" MODIFICACIONES PUNTALES NORMAS
SUBSIDIARIAS SAN BARTOLOME "
MODIFICACIONES Nº2 A LA Nº30

NORMAS SUBSIDIARIAS DE PLANEAMIENTO MUNICIPAL DE
SAN BARTOLOMÉ DE LANZAROTE
MODIFICACIONES PUNTUALES Nº2 A Nº30
DOCUMENTO APROBACIÓN DEFINITIVA
DICIEMBRE 1997

MODIFICACION PUNTUAL N°10

MODIFICACION N° 10. - NUCLEO DE SAN BARTOLOME
MODIFICA: TRAZADO DE CALLES TRANSVERSALES A
CALLE "EL QUINTERO" - SAU-3

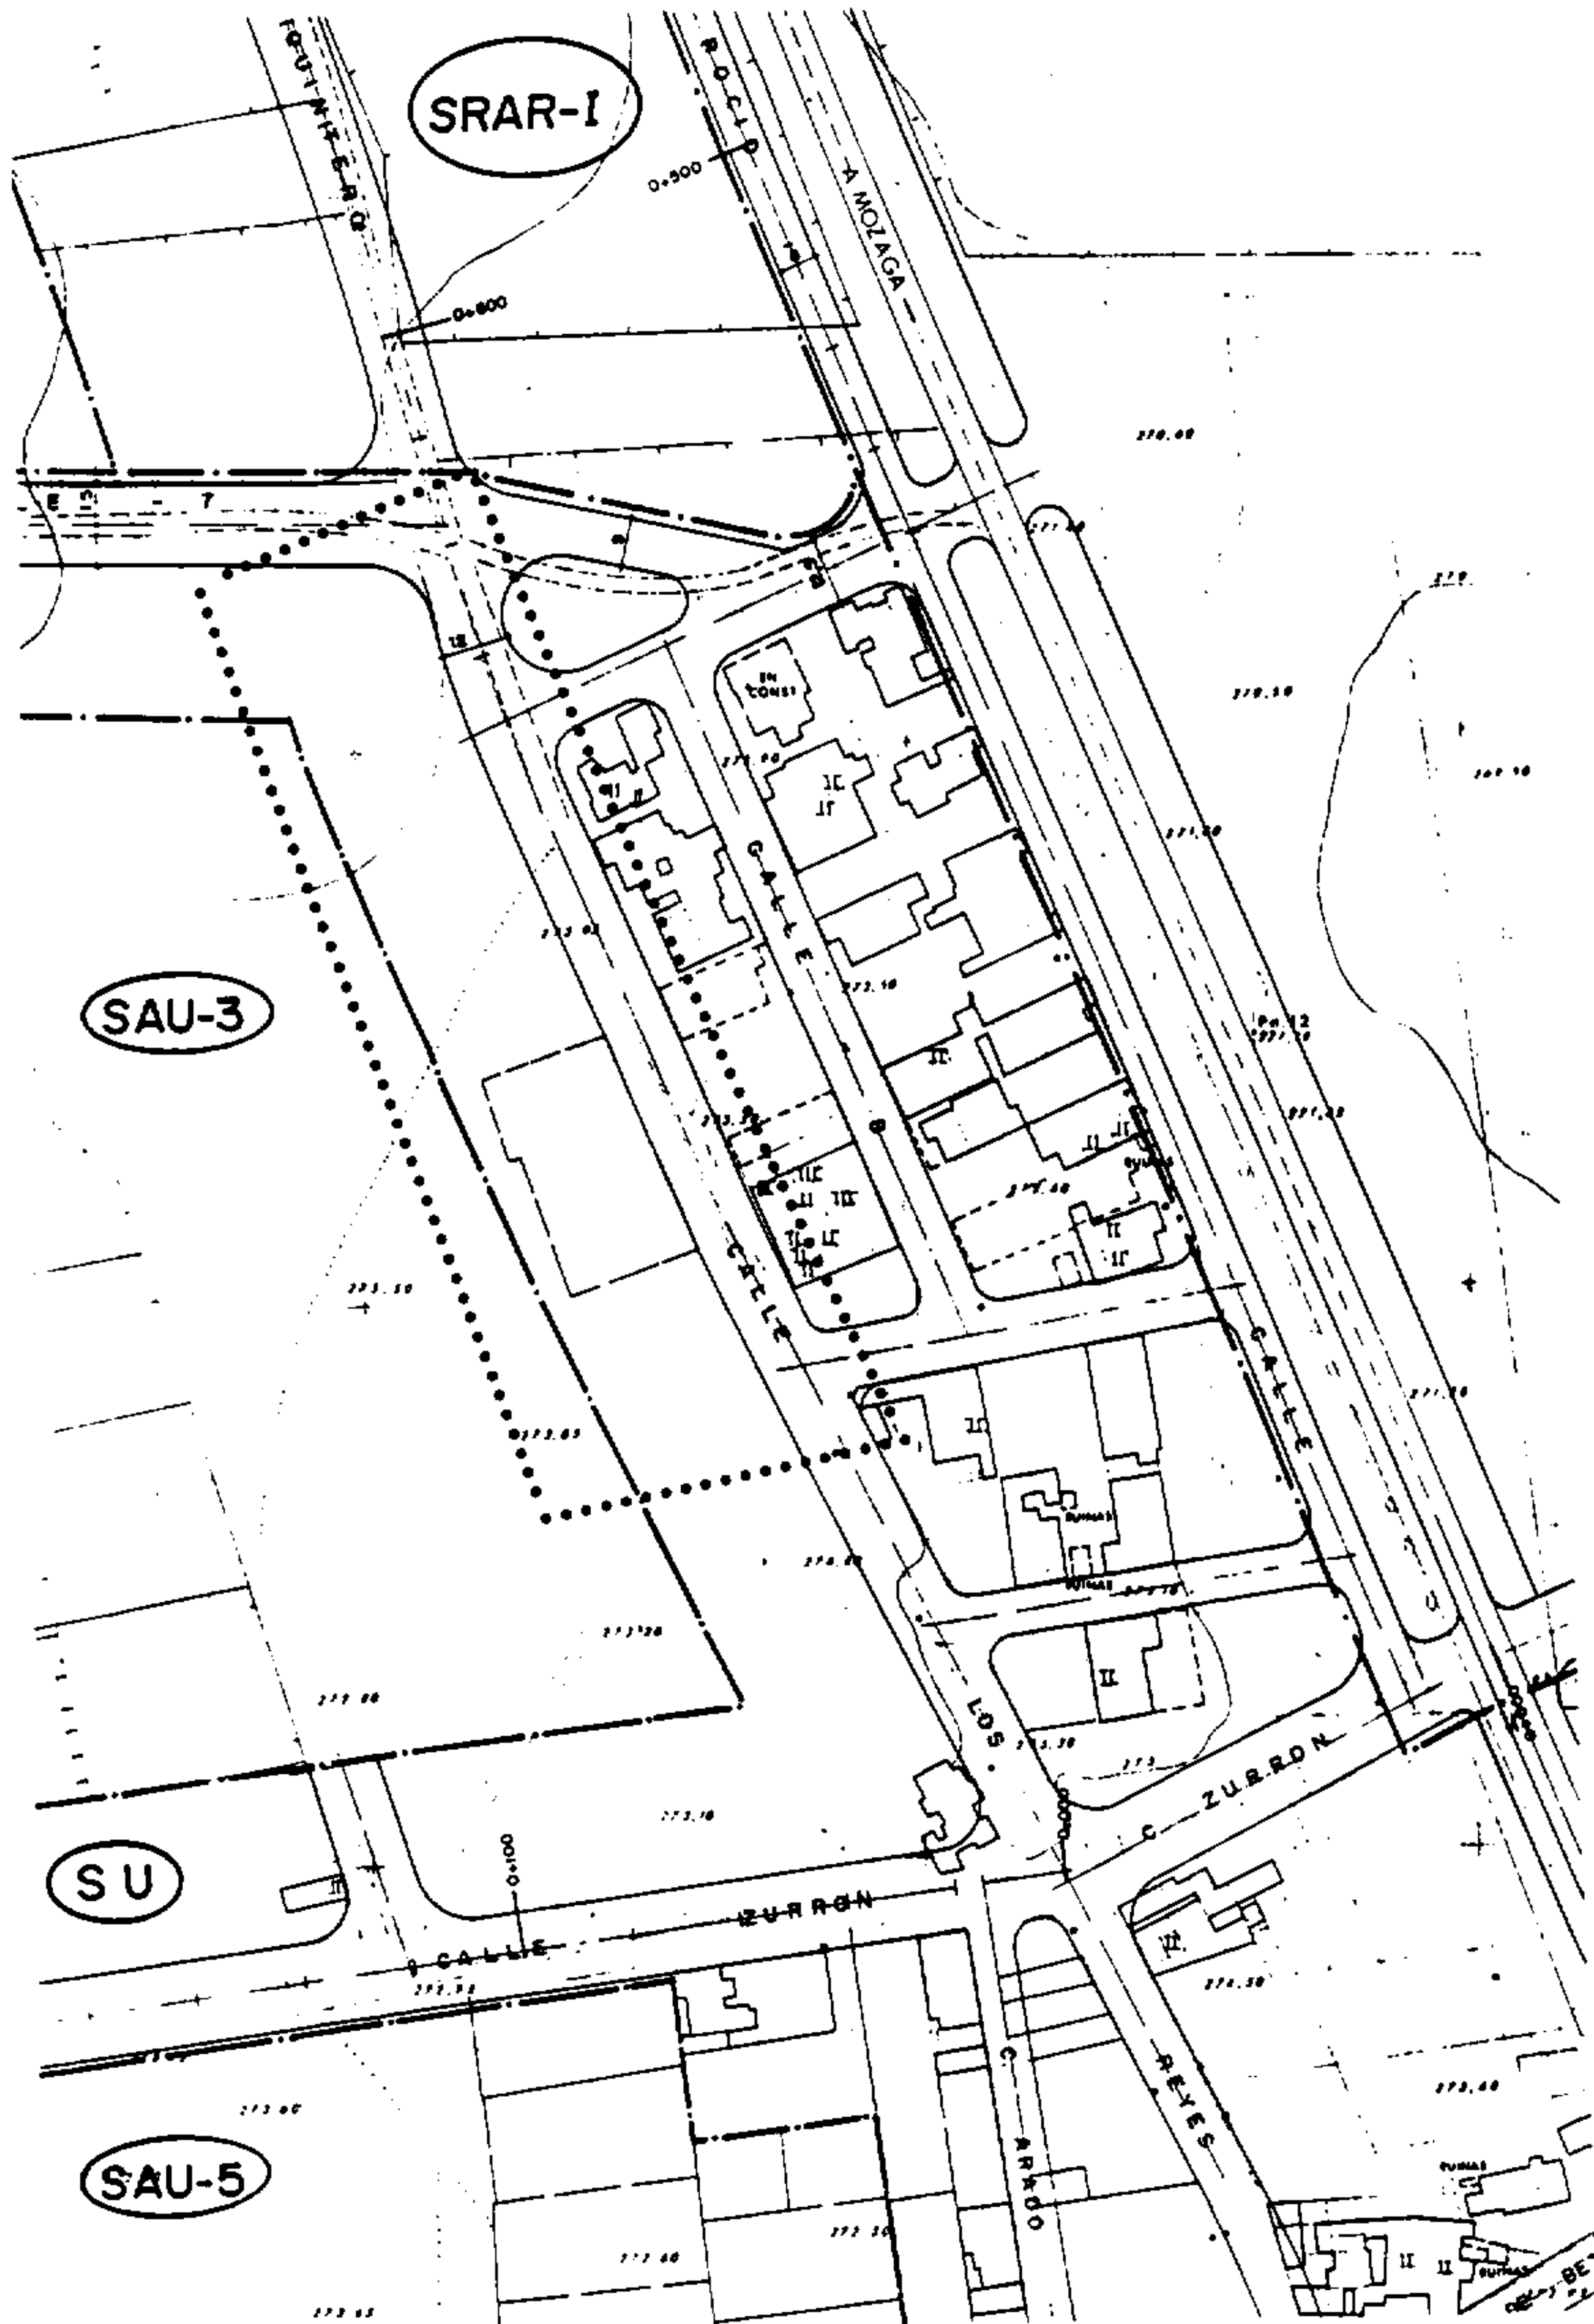
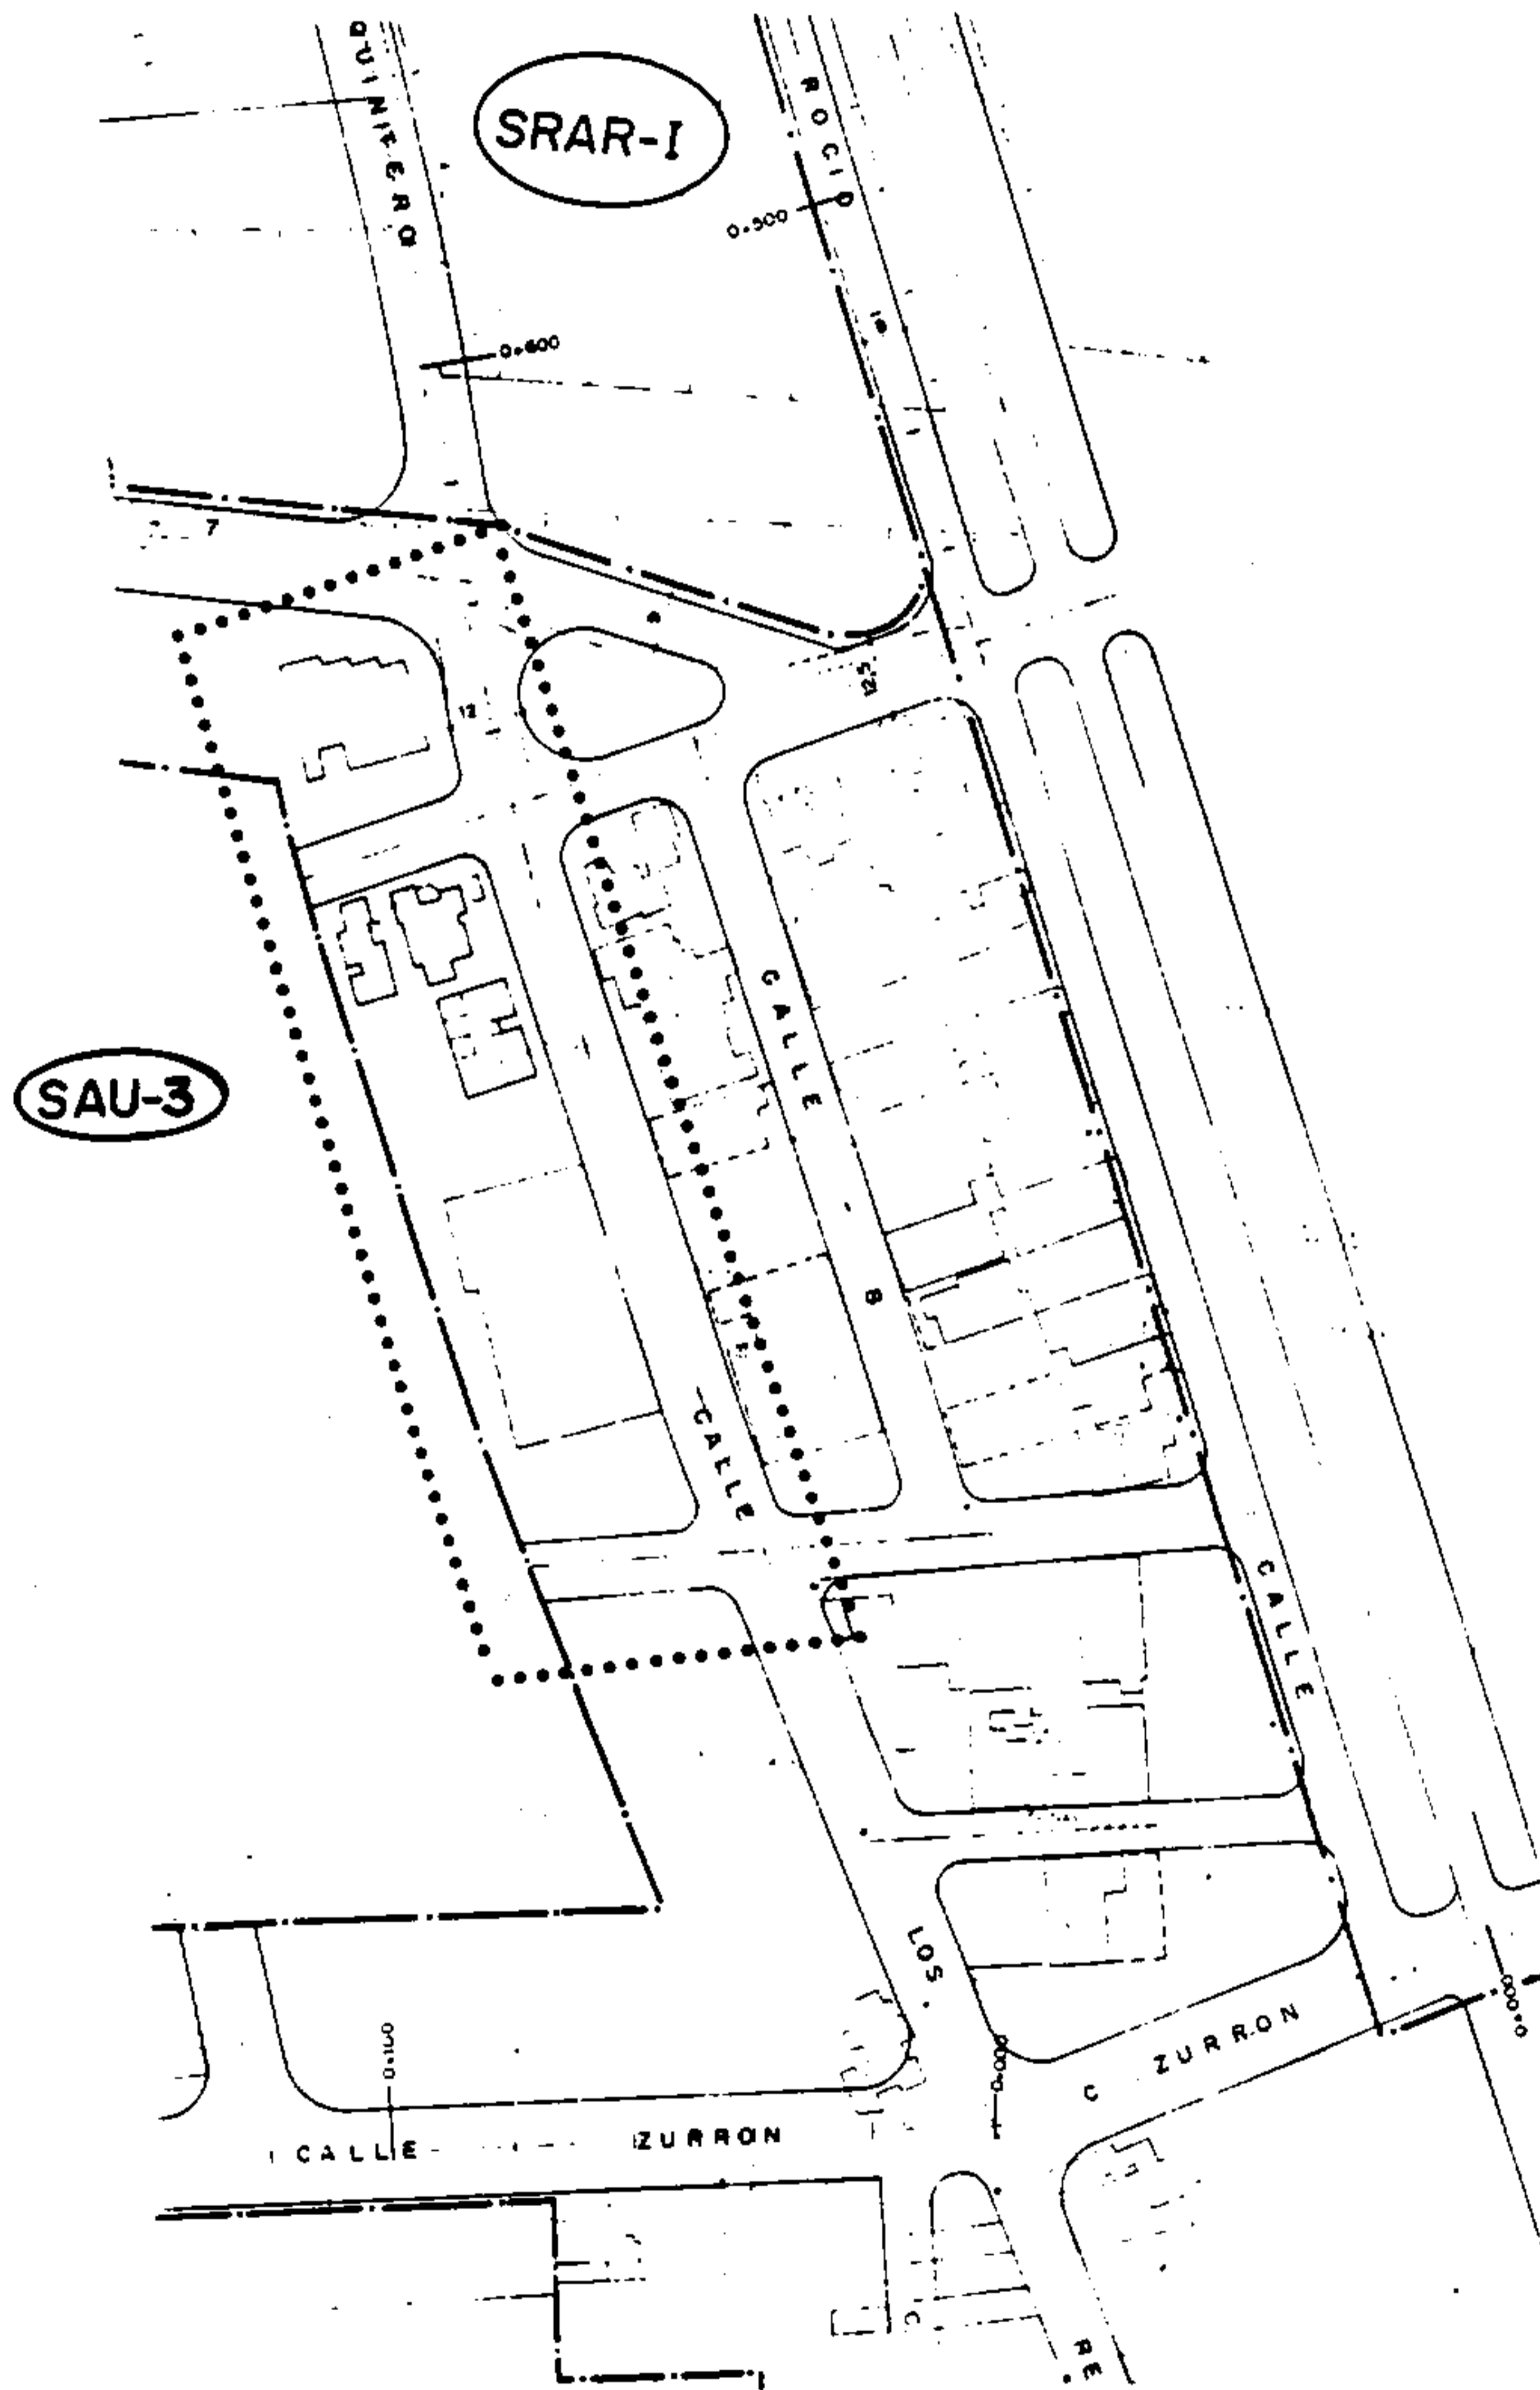
Se propone recoger las alineaciones de las calles transversales a la calle El Quintero y que la une con el Sector 3.

Se ha recogido en la hoja de Planos 4.2. de alineaciones, hoja 4 de 10.

Se propone recoger en los planos de alineaciones el trazado de estas calles.

La Modificación Puntual nº10 conlleva un cambio de alineaciones de calles que suponen una reducción de superficie de suelo neto edificable de 600 m² calificados con ordenanza Zona -2(edificabilidad de 0.75 m²/m²), supone pues una reducción de superficie edificable de 450 m²c y una potencial reducción de población de 18 habitantes, lo que permitirá reducir en 90 m² de suelo las reservas para equipamiento de espacios libres resultantes del conjunto de las modificaciones.
